Dell™ PowerEdge™ 1900 Systems

Information Update

This document provides updated information for your system on the following topics:

Figure 1-1. Main System Setup Program Screen

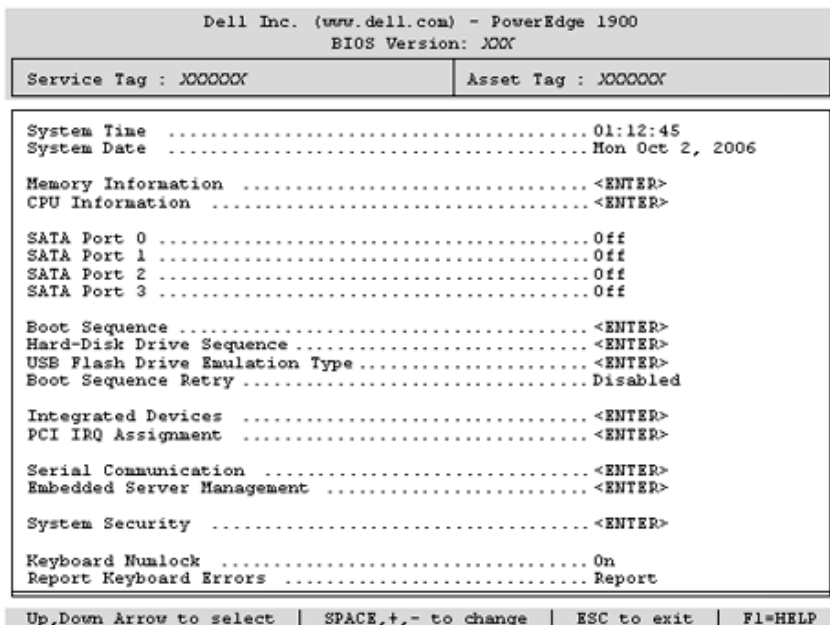
Figure 1-1 shows the updated main System Setup program screen. Table 1-3 lists a new option on the System Setup main screen.

Option	Description
Boot Sequence Retry (Disabled default)	Enables or disables the Boot Sequence Retry feature. When set to Enabled , the system re-attempts the boot sequence after a 30-second timeout if the previous boot attempt failed.

Figure 1-2. Six-hard-drive Configuration (SAS RAID Controller Daughter Card)

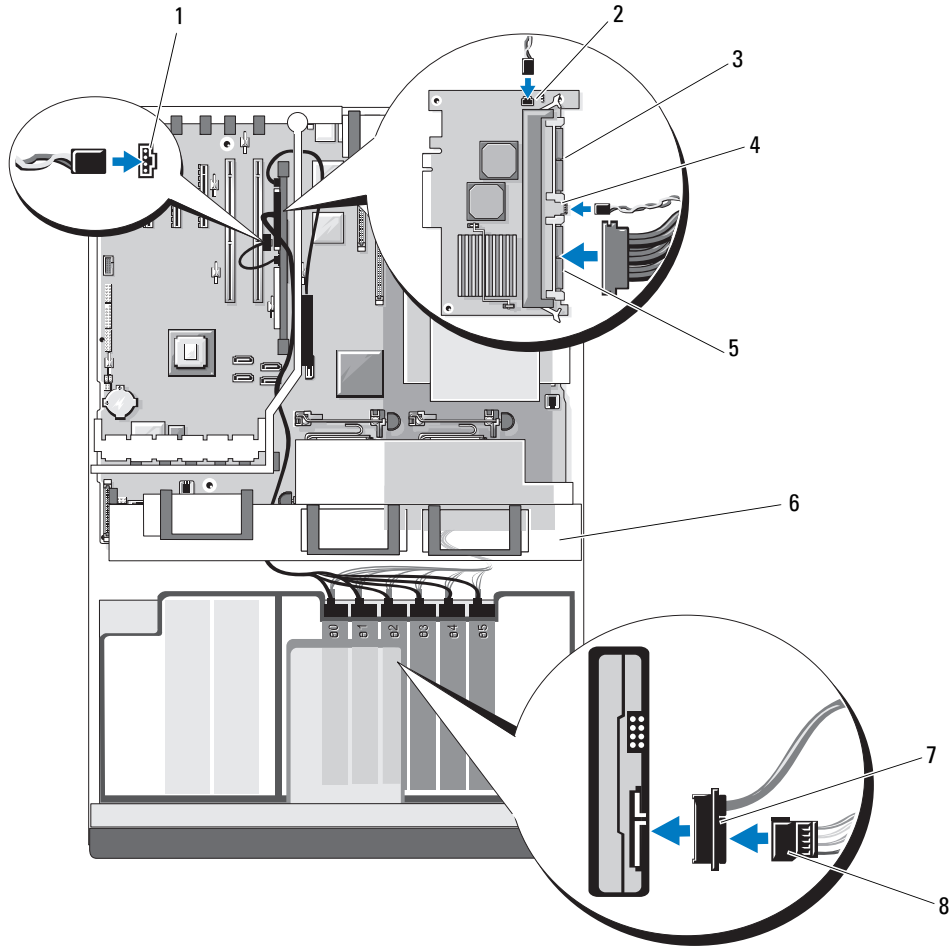
The optional SAS RAID controller allows for up to six hard drives in your system. When configuring your system with a SAS RAID controller, make sure that the signal cable for drives 0 to 3 is connected to the SAS_0 connector on the SAS RAID controller, and the cable for drives 4 and 5 is connected to the SAS_1 connector (see Figure 1-2).
